## **Nota van Beantwoording**

**Stedenbouwkundig Plan Amstelstation-Amsteloever**  
Hoogstedelijk wonen en werken aan de rivier

23 maart 2021

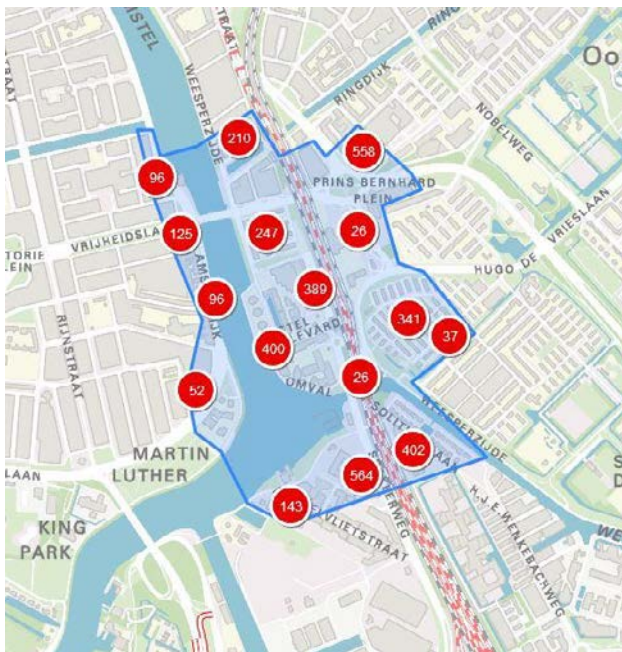
**7: De indiener voelt zich niet serieus genomen in de bewonersparticipatie, onder andere doordat enkele woonboten zijn weggegomd op de kaarten.**

In de Watervisie staat dat Amsterdam steeds drukker wordt, en de oevers van de Amstel belangrijk zijn voor wandelen, hardlopen en fietsen. Bij de Omval is de wens om meer contact tussen de oever en het water te bewerkstelligen. De ambitie is om zichtlijnen vrij te spelen. In het stedenbouwkundig plan wordt er vanuit gegaan dat enkele van de woonboten op vrijwillige basis door de gemeente aangekocht kunnen worden en eveneens op vrijwillige basis een mogelijke herschikking plaatsvindt. De gemeente begrijpt dat de plankaart de suggestie wekt dat bepaalde woonboten moeten vertrekken. Op basis daarvan is de plankaart aangepast zodat duidelijk is dat de vrijwillige aankoop voor alle woonboten geldt.

**Wijziging SP:** In paragraaf 3.1 'Hoofdstructuur en openbare ruimte' in het SP is een kopje Woonboten toegevoegd en een kaartje met de beoogde zichtlijnen. Op de plankaart is de verbeelding van de vrijwillige aankoop van woonboten aangepast.

In de Principenota werd een verschil gemaakt tussen plangebied en studiegebied, zie afbeeldingen hieronder (uit pag. 11 Principenota Amstelstation Amstelover 2017).

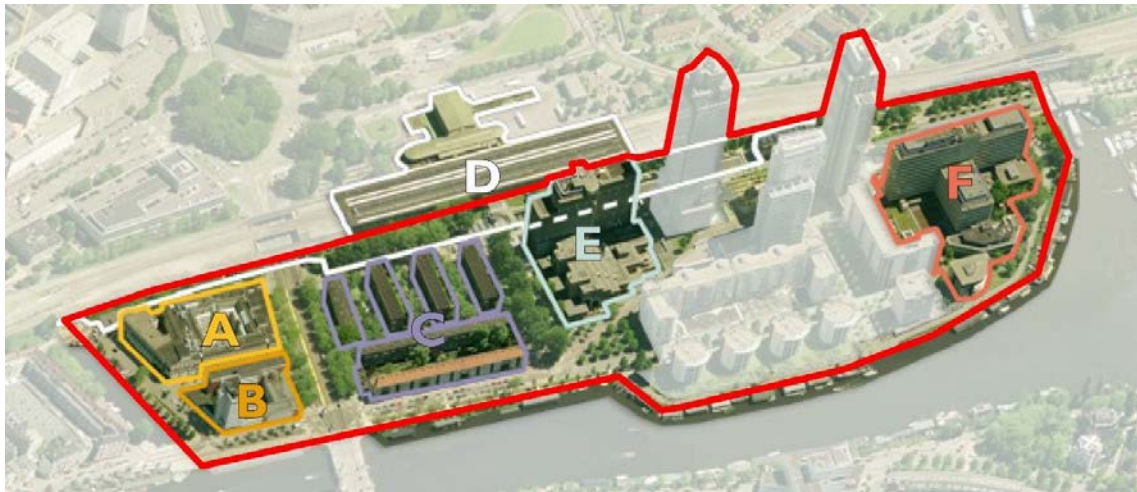
Indiener verzoekt om 1. Een nieuwe FSI-berekening inclusief het grijze gebied (Figuur 1) en zonder gebied D (Figuur 1)? Hierdoor wordt een veel realistisch beeld van de huidige bouwdichtheid verkregen zodat hier bij de uitwerking van het stedenbouwkundig plan rekening mee kan worden gehouden. 2. Een kleiner beslag op grond door de hoge gebouwen? De huidige plannen voorzien in wolkenkrabbers met een brede voet. Deze brede voet zorgt voor minder open ruimte waardoor de bebouwing nog dichter op elkaar lijkt te staan.

Het plangebied (links) omvatte de ontwikkellocaties en besloeg 12,8 hectare met in de huidige situatie ca. 177.000 m<sup>2</sup> bvo. De FSI van het plangebied is ca. 1,3. Na transformatie werd in de Principenota uitgegaan van ca. 323.000 m<sup>2</sup> bvo. Dat is een FSI van ca. 2,5.

Het studiegebied (rechts) omvatte het invloedgebied van het plan en besloeg ca. 22,0 hectare met in de huidige situatie ca. 324.000 m<sup>2</sup> bvo. De FSI van het studiegebied is ca. 1,4. Na transformatie werd uitgegaan van ca. 470.000 m<sup>2</sup> bvo. De toekomstige FSI voor het studiegebied komt daarmee op ca. 2,1.

Sinds de Principenota is duidelijker geworden hoeveel bvo er uiteindelijk gebouwd zal worden. De gecorrigeerde cijfers staan in het Stedenbouwkundig Plan en hiermee is de nieuwe FSI berekening gedaan. Voor de gevraagde FSI berekening - inclusief het grijze gebied, The Cloud, brandweerkazerne zonder het spoor - is onderstaand gebied genomen. De woonbootzone van de Amstel is niet meegenomen in de berekening.

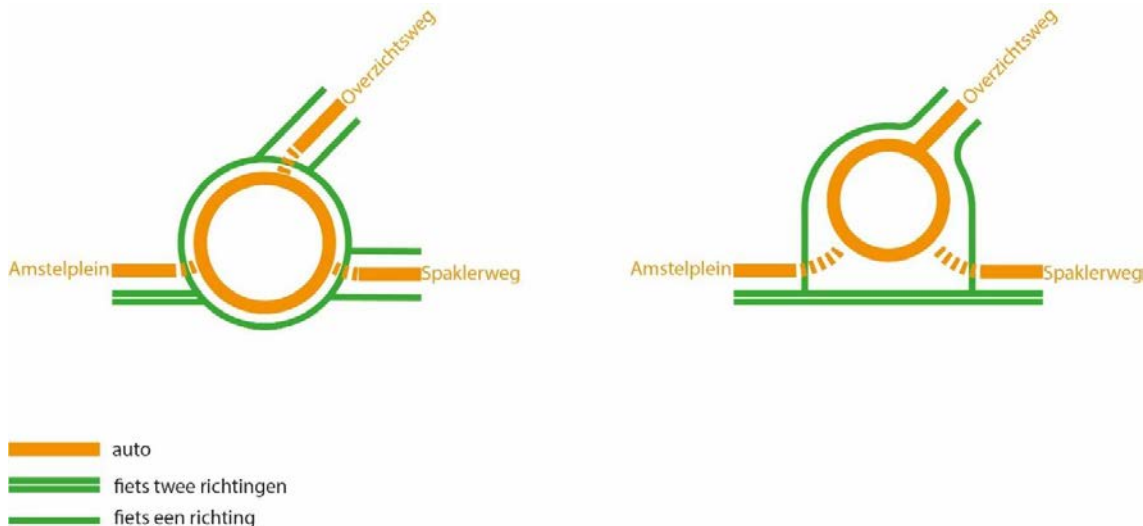
**132: Indiener geeft aan dat in het stedenbouwkundig plan 'Omval-Weespertrekvaart' (pagina 33) wordt aangegeven dat de rotonde 'Overzichtweg-Spaklerweg' een verkeersconflict is. Indiener vraagt waarom het een verkeersconflict is en hoe dit verkeersconflict in het stedenbouwkundig plan wordt opgelost.**

Indiener vraagt of de projectgroep het eens is met de conclusie dat het vanuit verkeersveiligheid oogpunt verstandiger is om de rotonde 'Overzichtweg-Spaklerweg' te verplaatsen c.q. de kruising 'Overzichtweg-Spaklerweg' in te richten conform het plan aldus aangegeven in het stedenbouwkundig plan 'Omval-Weespertrekvaart'. Indien nee, waarom niet.

In de huidige inrichting zijn er fietspaden langs de twee zijden van de Spaklerweg. Hierdoor kruisen fietsers op elke tak van de rotonde met het autoverkeer. Dit leidt tot oponthoud en een verkeersonveilige situatie. Door het eenrichtingsfietspad aan de spoorzijde van de Spaklerweg te vervangen door een tweerichtingsfietspad aan de gevelzijde van de Spaklerweg, kan het aantal kruisende bewegingen tussen fietser en auto worden teruggebracht. Dit komt de doorstroming en de verkeersveiligheid ten goede.

Het klopt dat er eerdere, verdergaande verkenningen in het participatietraject gedeeld zijn, zoals een nieuwe auto-onderdoorgang. Deze is ook als mogelijkheid opgenomen in het SP 'Omval-Weespertrekvaart'. Die zijn niet haalbaar of wenselijk gebleken.

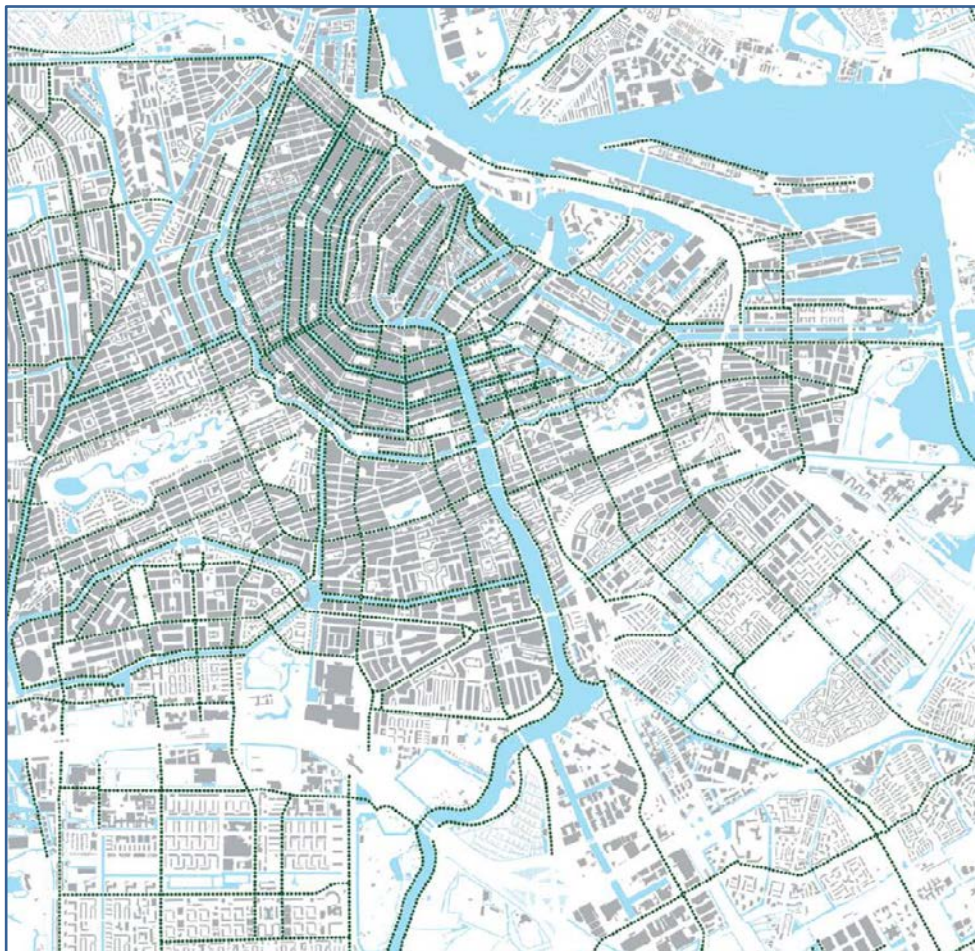
- ze ontnemen het zicht op de bijzondere architectuur van Cees Dam. Hij spreekt over de gebouwen als danseressen aan de Amstel. De essentie van de wijze waarop de gebouwen zijn gesitueerd, gericht op wijds uitzicht en zon, zal verdwijnen. Deze danseressen verdienen een open doek vanaf de Amstel, Amsteldijk en de Berlagebrug;

- de bomenrij zal enkel voordelen hebben voor het aanzicht van een afstand;

- eigendomsrechten worden ondergeschikt gemaakt aan de belangen van passanten en/of recreanten;
- het plaatsen van bomen zal ten koste gaan van het smalle wandel- en fietspad aan de Omval, waardoor gevaarlijke situaties kunnen ontstaan. Daarnaast is het pad zo ingericht om toegankelijk te kunnen zijn voor hulpdiensten. De geplande bomenrij doet afbreuk aan het pad, door een eventueel wortelstelsel wat zeer nadelig kan zijn voor het fietspad, het trottoir en/of de aangrenzende tuinen. Daarnaast kan het afvallen van de bladeren van de bomen leiden tot onnodige gladheid voor fietsers en wandelaars.
- aan de kant van de woonboten is er nu sprake van groene oeverbegroeiing met heggen en bomen. Deze geven het pad, samen met de privétuinen van de flats, momenteel al een zeer groene uitstraling. Extra bomen zijn dus niet nodig.

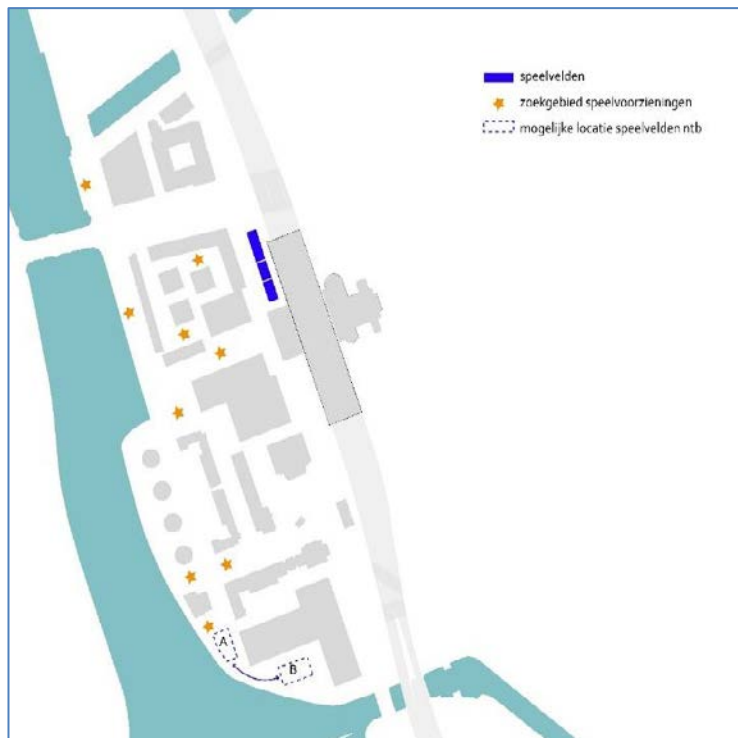
**34, 109, 113: Waar komen de speelplekken in het plan?**

**Suggestie om speelplekken te combineren met sportplekken zodat ze gedurende de dag en de avond gebruikt zullen worden.**

**Suggestie om als aan de westzijde van de spoorbaan een ondergrondse stalling voor fietsers wordt gemaakt, in de luwte speel- en verblijfsplekken te creëren.**
